DODATEK Č. 2 KE SMLOUVĚ O DÍLO

Smluvní strany se dohodly na uzavření dodatku č. 2 ke smlouvě o dílo ze dne 15. 10. 2013 na akci „Revitalizace infrastruktury, střešních pláštíků budov, spojovací haly, hygienického zázemí Nové posluchárny a hlavního vstupu Farmaceutické fakulty v HK“, v rámci dotačního projektu „Revitalizace infrastruktury na FaF UK v HK“, reg.č. CZ.1.05/4.1.00/11.0254, který doplňuje a mění smlouvu o dílo v níže uvedených přílohách, odstavcích a člancích:

"Revitalizace infrastruktury, střešních plášťů budov, spojovací haly, hygienického zázemí Nové posluchárny a hlavního vstupu Farmaceutické fakulty v HK"

Doplnění kabelových rozvodů - napájení chladících jednotek

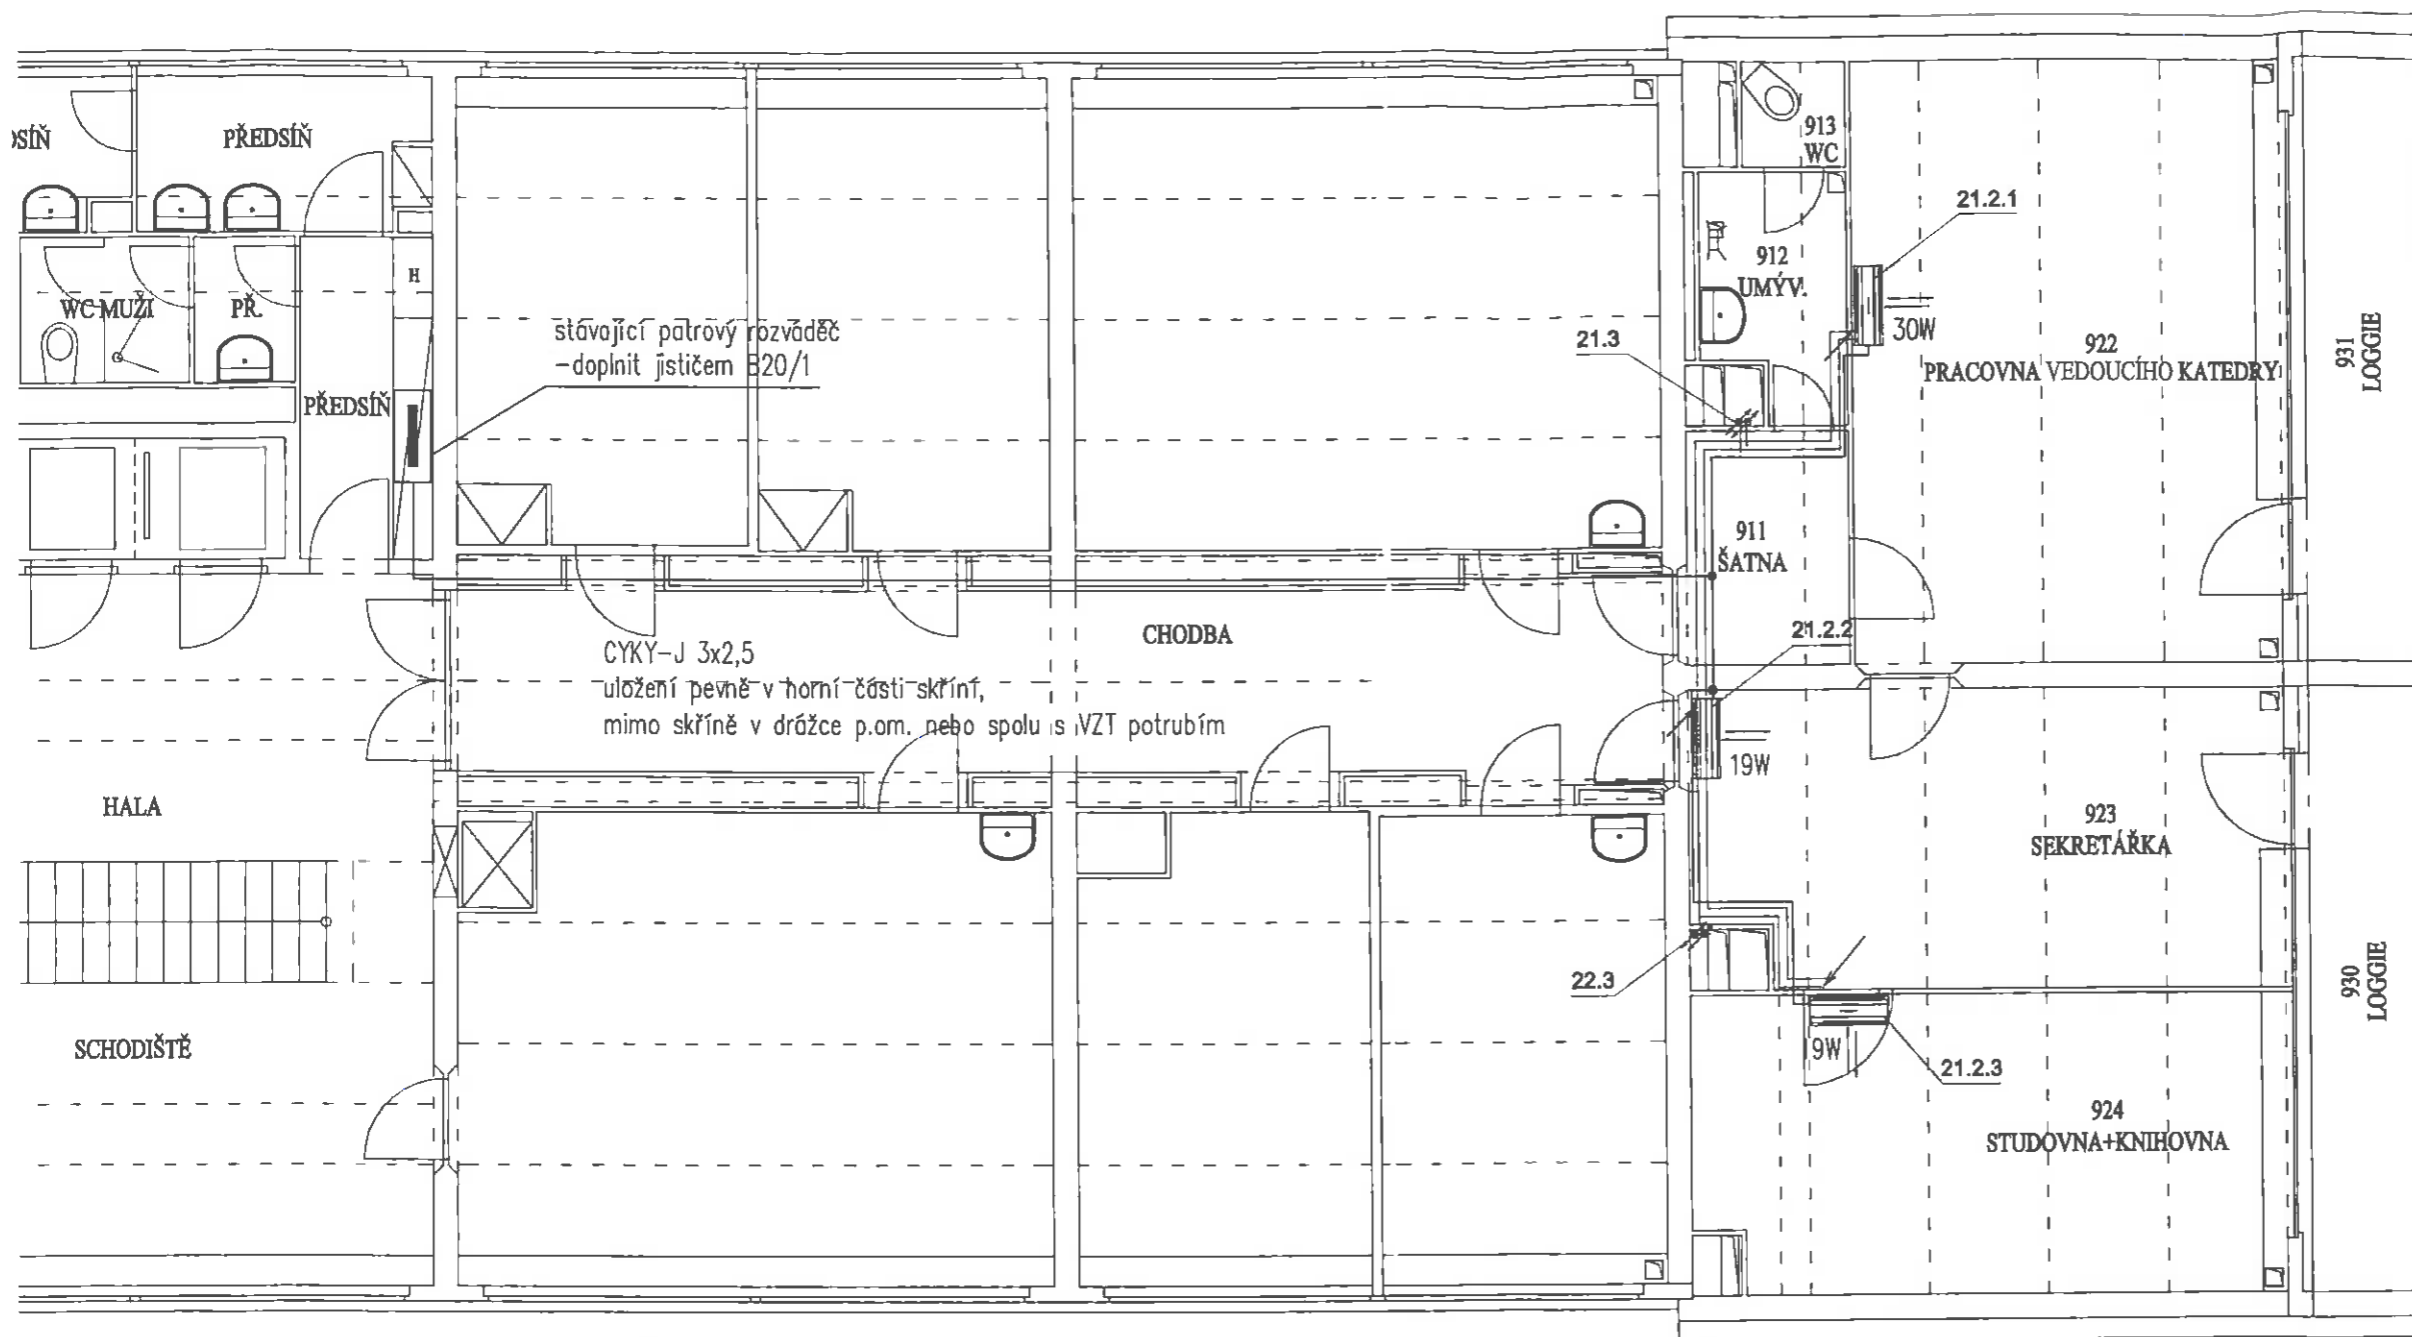
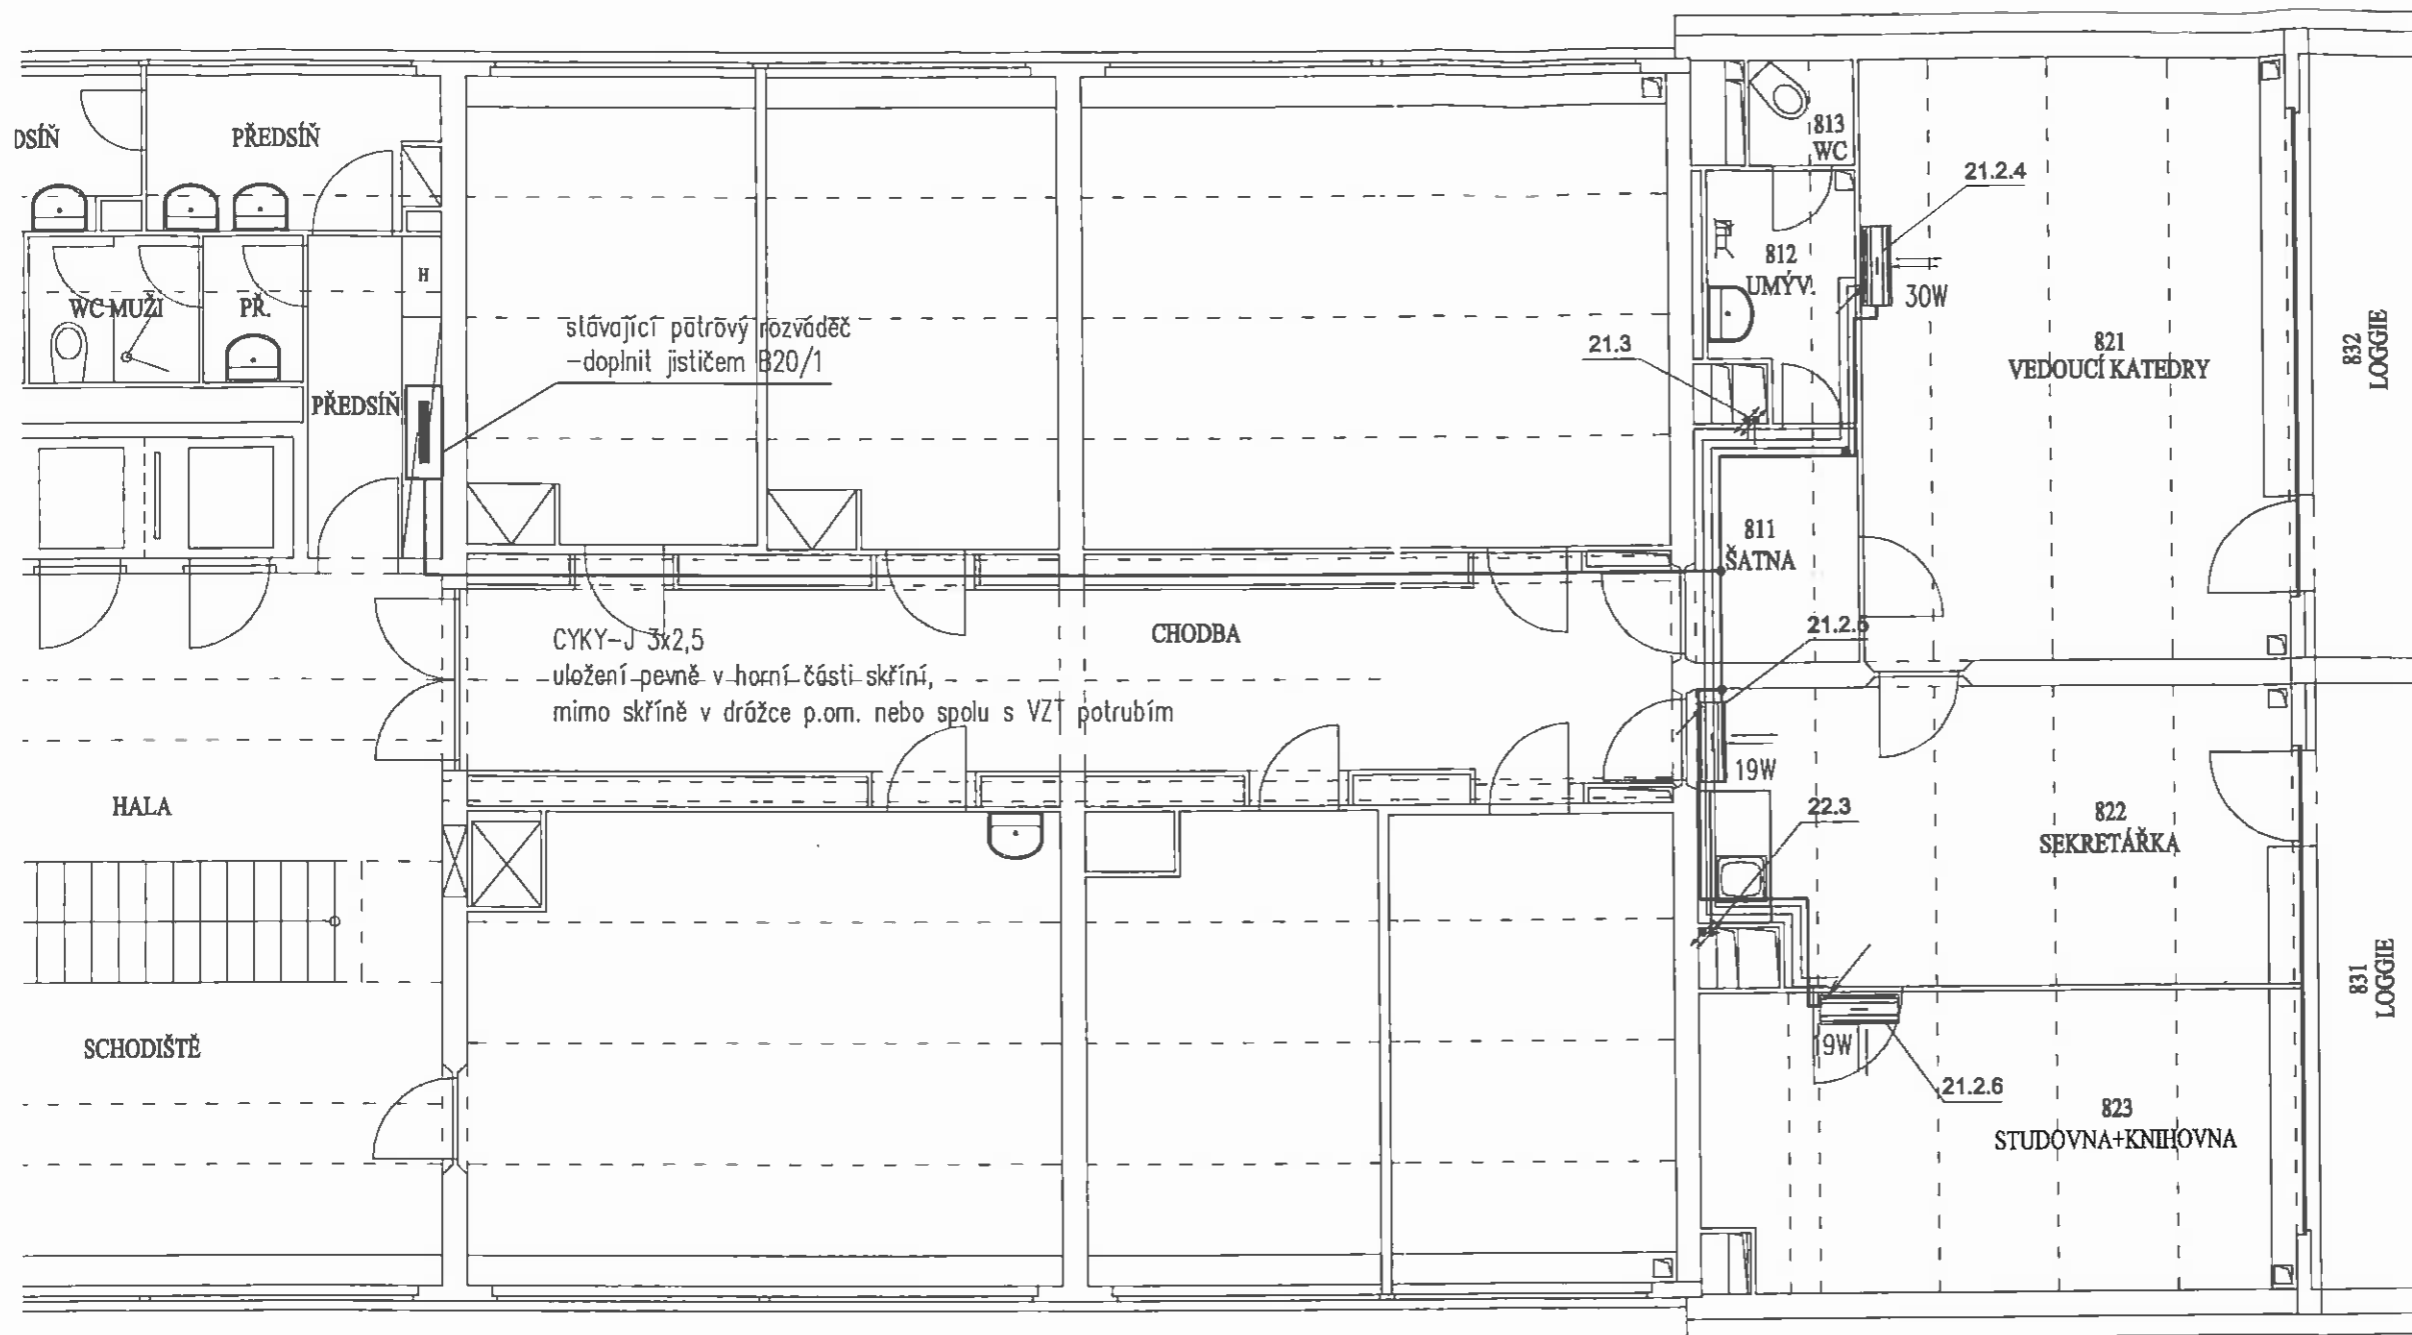
Vnitřní jednotky chlazení "VRV" v 2. až 9.n.p. budou napojeny vývody ze stávajících patrových rozváděčů umístěných v každém patře v chodbě na toalety. Do každého příslušného patrového rozváděče se osadí jistič char.C, kabel pro napájení VRV bude ukončen v nejbližším místě pro cca 3 jednotky v univerzální krabici a z této krabice se samostatně dopojí jednotky VRV. Kabely jsou od rozvaděče k VRV jednotkám vedeny v chrániče v horním prostoru chodbových vestavěných skříní a v souběhu s rozvody chlazení.

Napojení VRV jednotek do stávajících rozvodů není možné provést v každé místnosti, kde bude jednotka instalována.

Z důvodu přehlednosti je zvoleno provést samostatné napájení VRV jednotek z jednotlivých patrových rozváděčů.

Vnitřní jednotky „VRV“ v 2. až 9.n.p. budou napojeny vývody ze stávajících patrových rozváděčů.

Pro napojení vývodů budou do rozváděčů nainstalovány jističe C10/1, viz výkresová část.

Napojení jednotek se provede kabelem CYKY-J 3x2,5 ukončení v univerzální krabici, odkud budou napojovány jednotlivé VRV jednotky.
